Dodatek č. 5

ke Smlouvě o dílo č. j. MCBS/2018/0068545/KURJ
uzavřené podle ustanovení § 2586 a následujících občanského zákoníku

"Kounicova 1,3,5,7,9 - oprava obvodového pláště budovy, dvora a sklepů"

Protokol o změně díla

Obnova fasády domu dvorního traktu v Kounicově ulici č. 9 v Brně

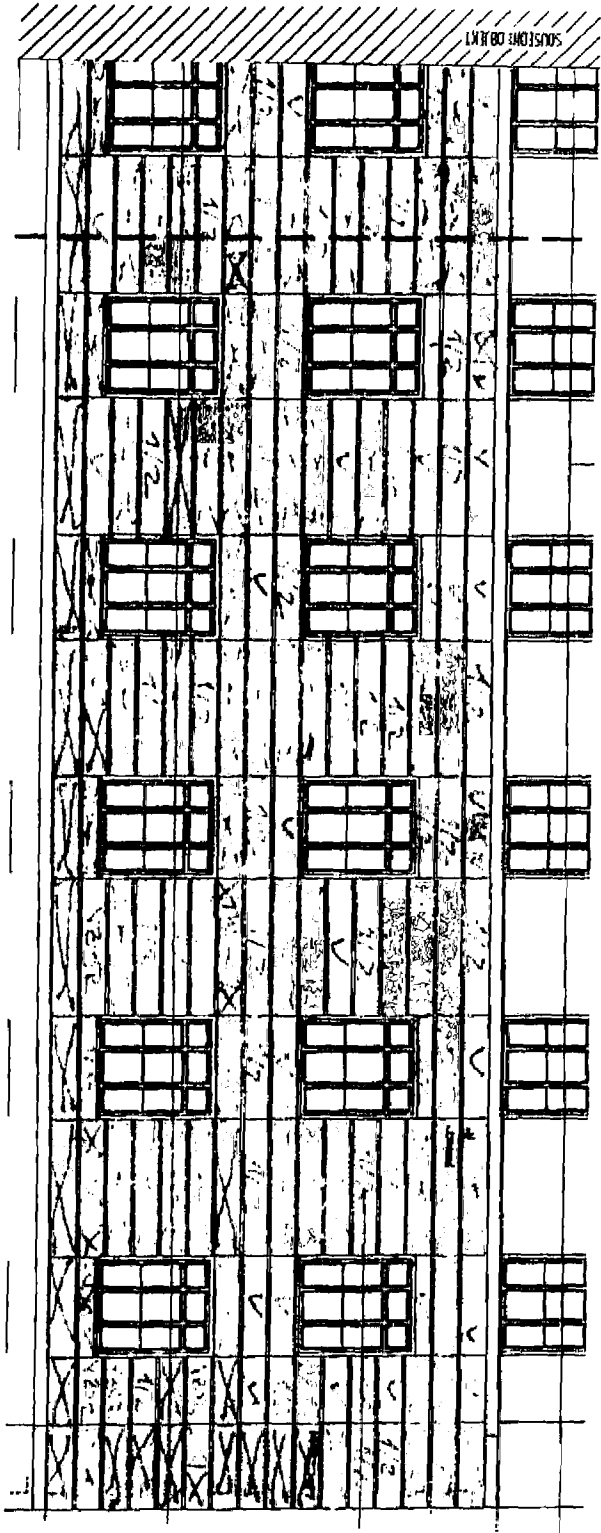
Prvky ve fasádě vytvořené ze štuky jsou dnes silně narušeny z hledisky stavu soudržnosti materiálu. Celý povrch plochy je znečištěn vrstvou usazenin prachových částic. Omítky jsou degradovány prakticky po celé ploše fasády. Způsob devastace je prakticky podobný jako u fasády vedlejší části domu, která prochází v současnosti rekonstrukčním zásahem. Jedná se o fatální ztrátu pojivých složek, kdy se vrstva malty postupně uvolňuje z podkladu. Kritický stav je téměř ve stech procent plochy. Stav bosované omítky je za hranicí životnosti, k čemuž přispěl nestandardní provedení konstrukce těchto prvků. Jednotlivé bloky byly vytvořeny jen e silné vrstvy omítky o tloušťce 6 cm, namísto obvyklé konstrukce na cihelnou vyzdívku profilu. Bloky bosáže jsou odděleny od podkladu v rozsahu cca 90 %.

Vzhledem k aktuálnímu stavu omítky navrhuji výměnu veškerých štukových prvků. Je nezbytně nutné zvážit metodiku obnovy bosovaných polí. Pokud by byly bloky bosáže provedeny při obnově stejnou technologií, hrozí možné ohrožení v budoucnosti. Je nezbytné konzultovat způsob vytvoření replik těchto prvků se zástupci NPÚ.

Skladba stávající bosáže bude zaměřena a zdokumentována. Následně bude dožilá malta odstraněna. Povrch bude konsolidován a poté bude vytvořena replika formátu v identické technologii vzhledem k historické podobě. Tvrdá omítka bude natažena v pigmentované maltě ve schváleném barevném odstínu.
